## NUEVA CÁMARA DE DOSIFICACIÓN

A partir del número de serie 349 ... (diciembre de 2003) se emplea una nueva cámara de dosificación que está unida de otra manera con el sensor de sal / abrillantador.

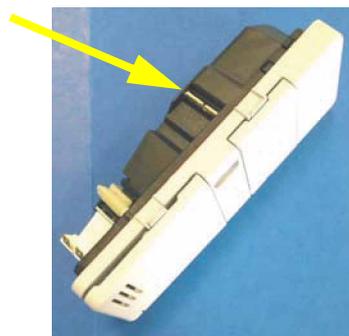
La unión tiene lugar mediante un conector en lugar de mediante dos bornes enchufables.

Fig. 1

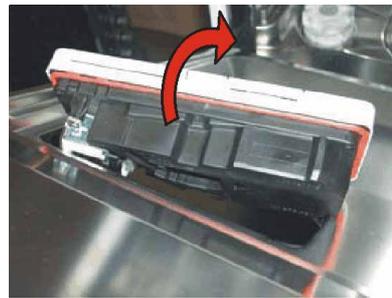
1. Desmontar la puerta exterior; separar después las conexiones eléctricas de la dosificación del detergente.
2. Soltar los tornillos que fijan la dosificación a la puerta interior (Fig.1).
3. Apretar en los bloqueos de fijación laterales para sacarlos de su asiento.
4. Empujar hacia afuera la dosificación del lado exterior de la puerta y sacarla del lado interior del aparato (Fig. 2).
